Groupe de travail de la sécurité passive

Soixante-troisième session
Genève, 14-18 mai 2018

Rapport du Groupe de travail de la sécurité passive sur sa soixante-troisième session

Figure 1, modifier comme suit :

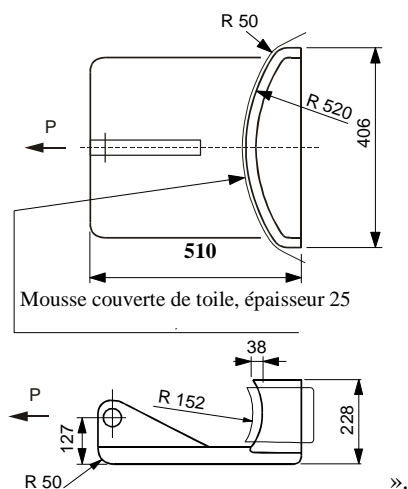
15. Le Groupe de travail a pris acte du document ECE/TRANS/WP.29/GRSP/2018/12, qui visait à rectifier les dimensions des figures 1 et 1a de l'annexe 5. Le Groupe de travail a adopté le document ECE/TRANS/WP.29/GRSP/2018/12 tel que reproduit dans l'annexe IV du présent rapport. Le secrétariat a été prié de soumettre la proposition en tant que projet de rectificatif 2 à la révision 5 du Règlement ONU n° 14, pour examen et mise aux voix aux sessions de novembre 2018 du WP.29 et de l'AC.1.

Annexe 5,

Figure

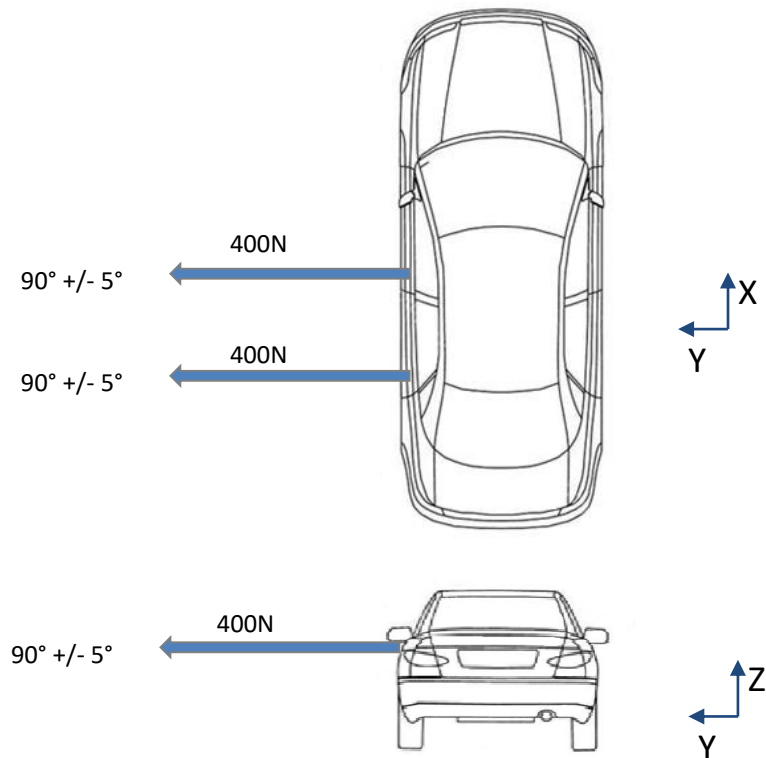
Paragraphe 5.3.1, modifier comme suit :

Cette prescription est réputée satisfaite :

- a) S'il est clairement visible que la serrure de la porte est fermée ; ou
- b) Si la porte ne s'ouvre pas lorsqu'on applique une force de traction statique d'au moins 400 N dans la direction y, conformément à la figure ci-dessous, aussi près que possible du rebord de la fenêtre et de l'extrémité de la porte située à l'opposé du côté où se trouve la charnière, à l'exception de la poignée.

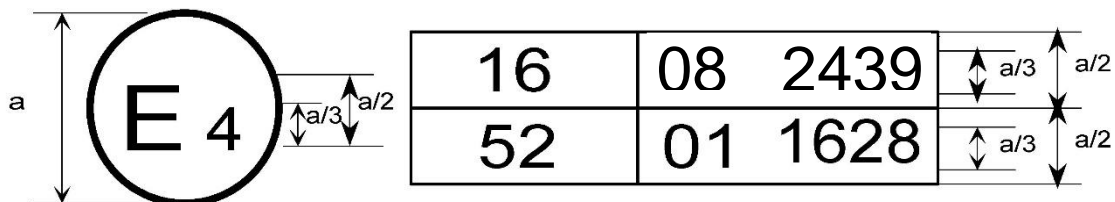
Annexe 2, modifier comme suit :

La marque d'homologation ci-dessus, ... modifié par la série 08 d'amendements.
